## 追加説明資料

- 3号機耐圧強化ベントラインラプチャーディスク(令和元年7月8日現地調査結果)[前回会合(12月26日)資料2]の訂正
- 1号機SGTS配管部の熱損傷状況(平成31年3月28, 29日現地調査結果)[前回会合(12月26日)資料3 参考]の訂正

3号機耐圧強化ベントライン  
ラプチャーディスク

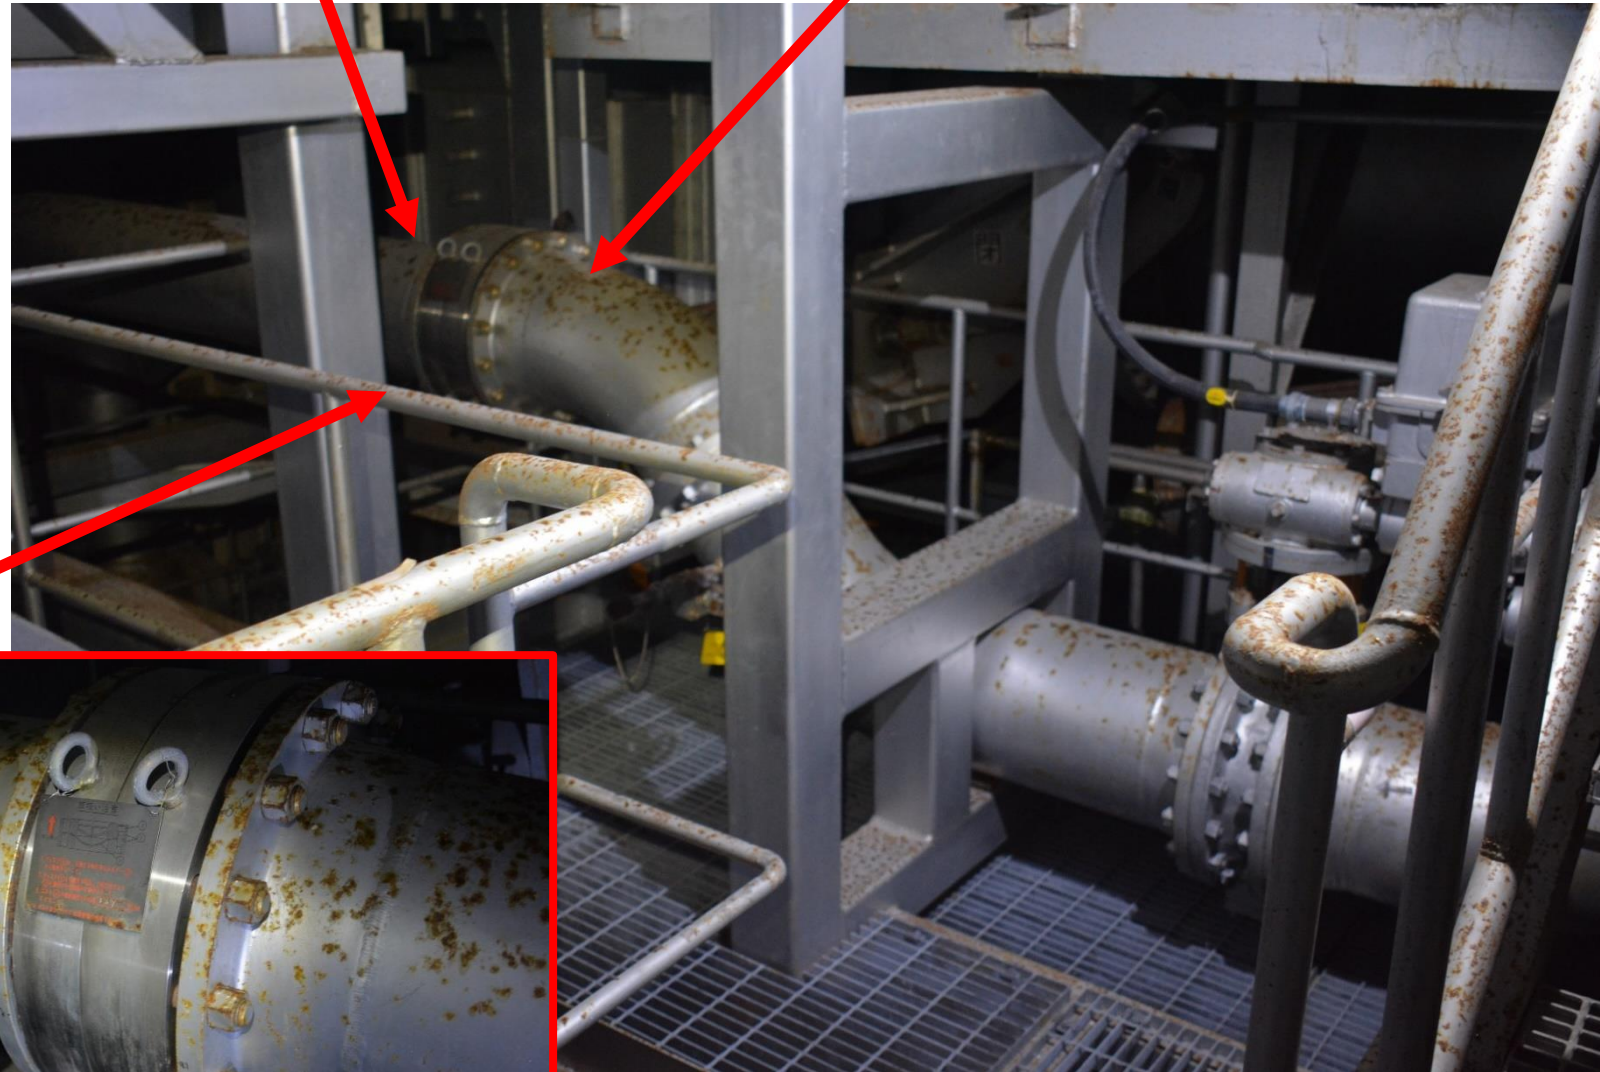
~~5500~~ $\mu$ Sv/h

~~2500~~ $\mu$ Sv/h

55000 $\mu$ Sv/h

25000 $\mu$ Sv/h
